電源開発株式会社  
大間原子力発電所

意見聴取会指摘事項について  
(地盤関係)

平成16年11月  
原子力発電安全審査課

図-1.2(6) シームの分布図 (S-6)

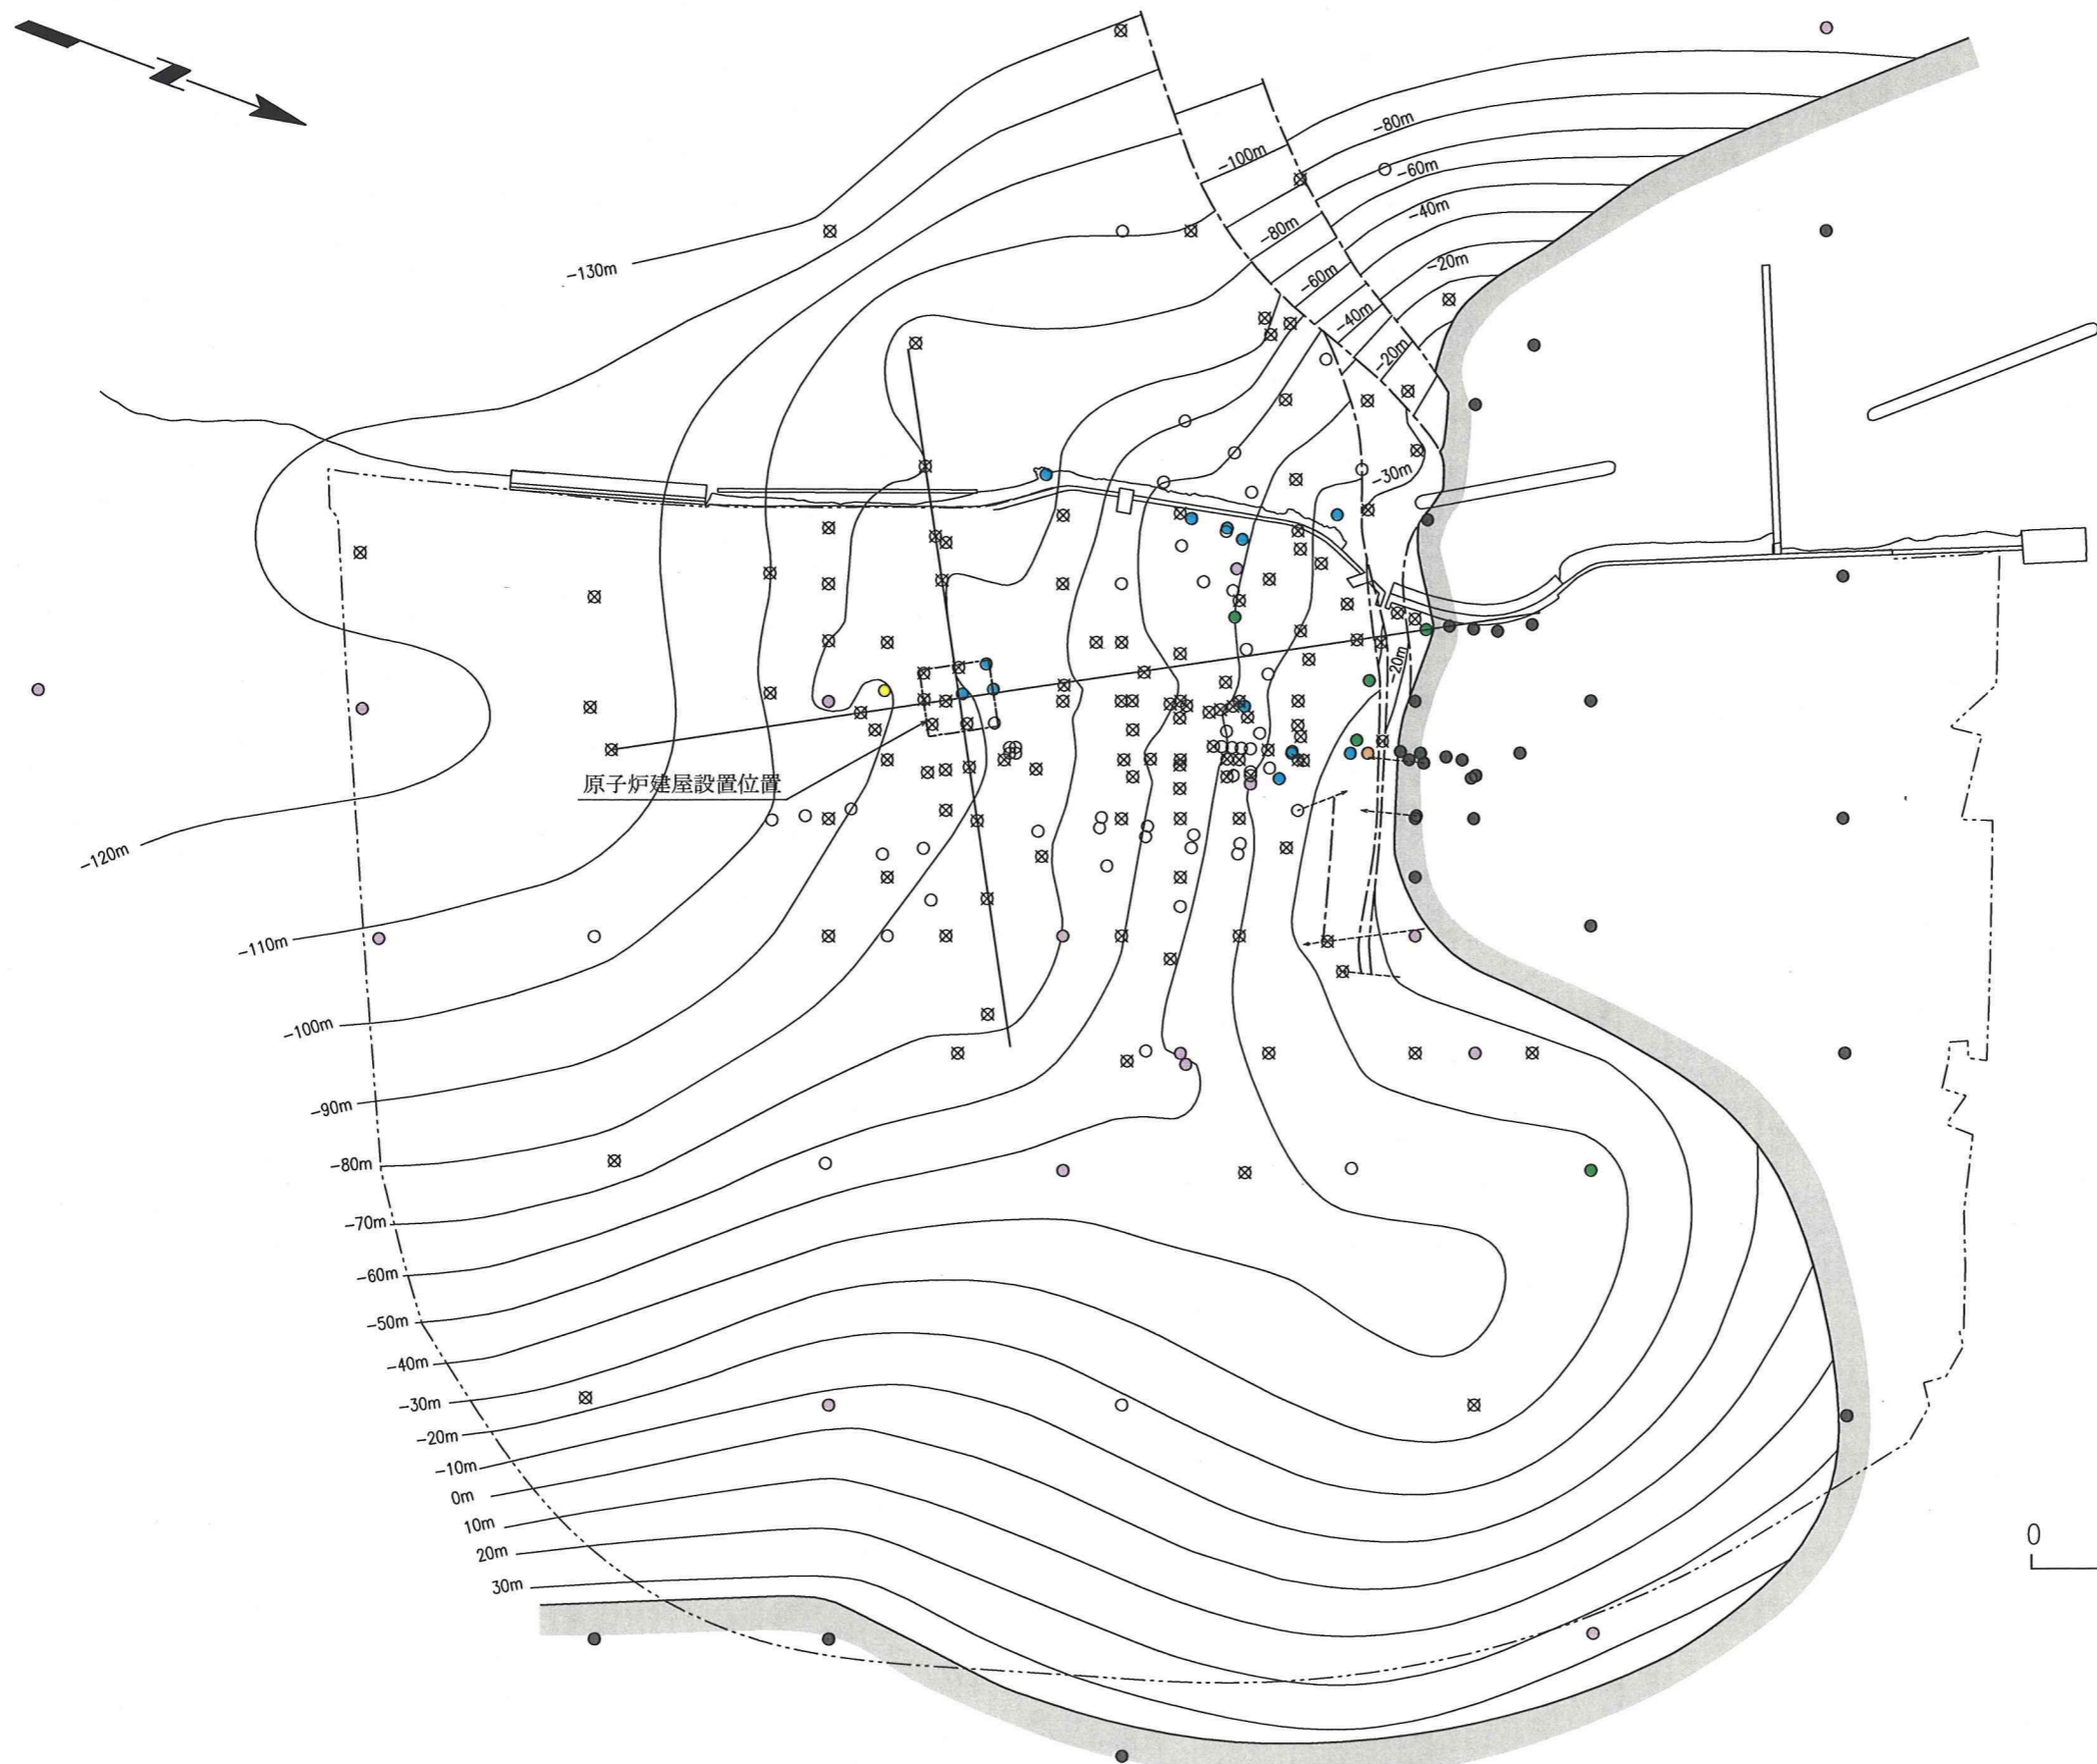
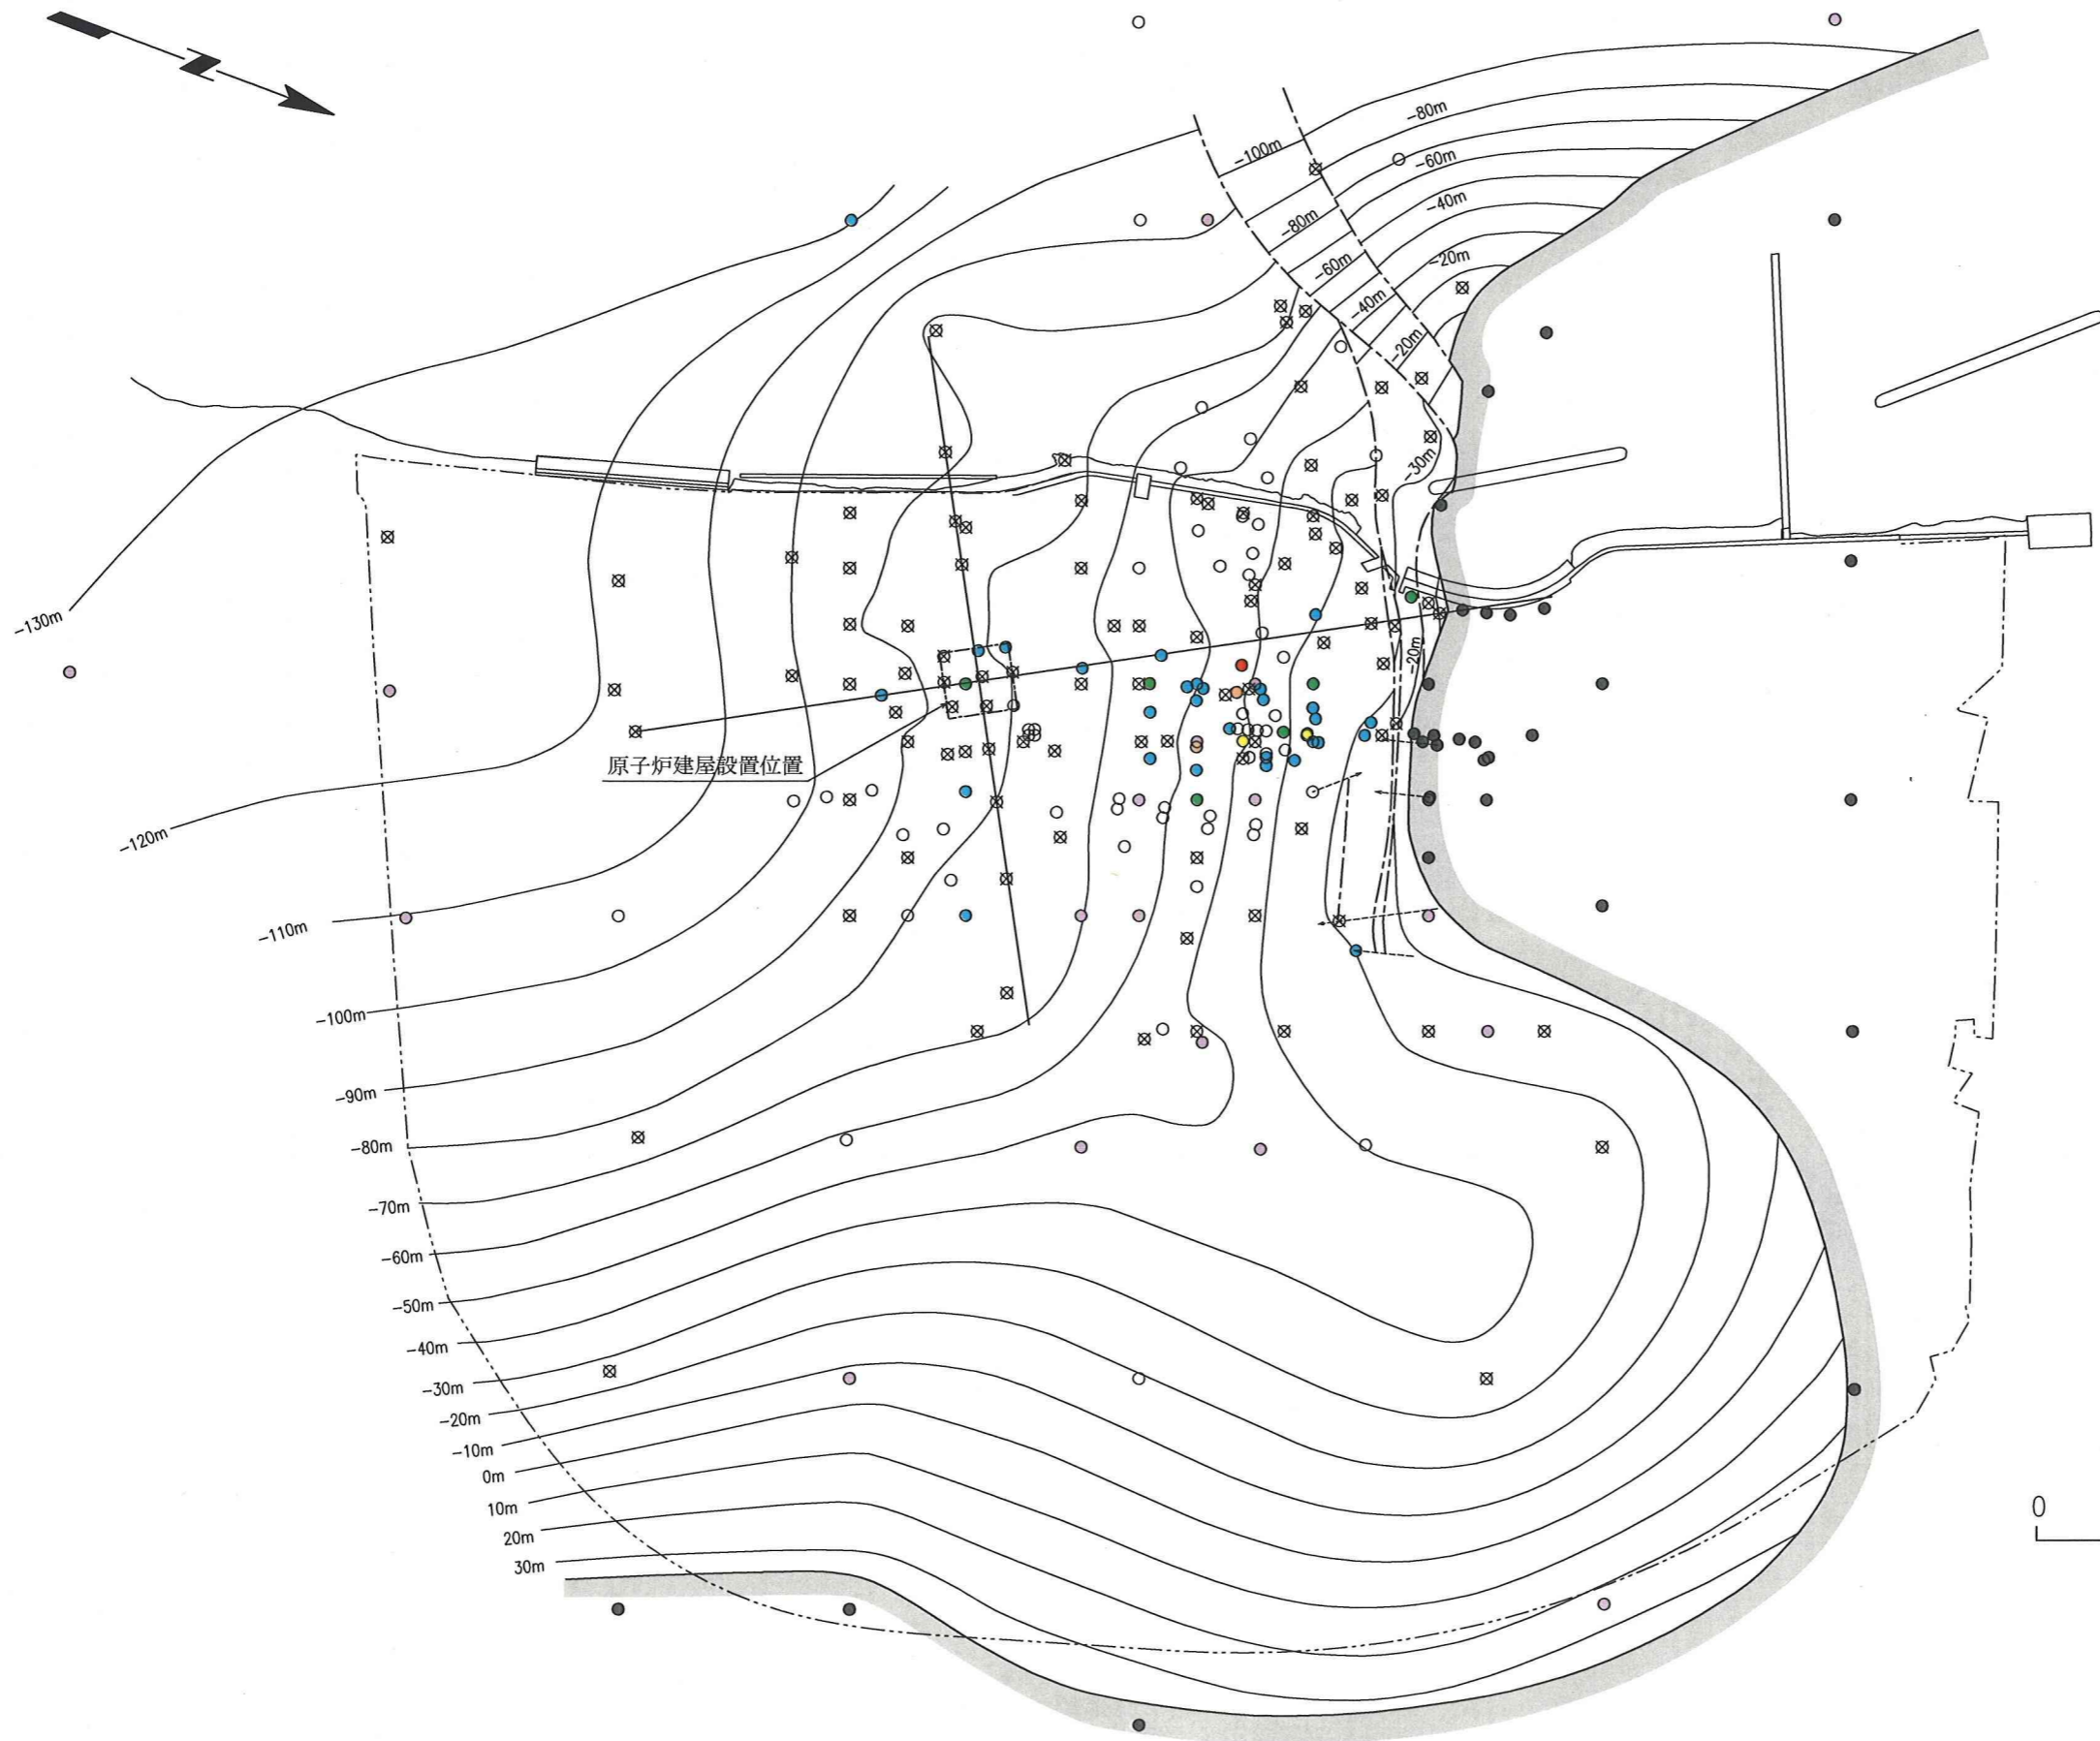
1) シームの分布範囲，厚さ，形状について説明すること。

図-1.2に敷地のボーリング孔での各シームの有無，深度及び厚さを調査した結果を示す。図-1.2によれば，特にS-10，S-8，S-7，S-6，S-1及びS-0mは分布範囲が広いことが特徴であるとしている。

また，図-1.2の等高線はシームを挟む細粒凝灰岩層及び酸性凝灰岩層の深さを示している。それによれば易国間層中の細粒凝灰岩層は最大傾斜方向である南北方向に全体として約 $5^{\circ}$ から約 $10^{\circ}$ の南傾斜をなし，東西方向ではほぼ水平となっており，それらの傾斜は原子炉建屋設置位置付近ではほぼ一様であるとしている。
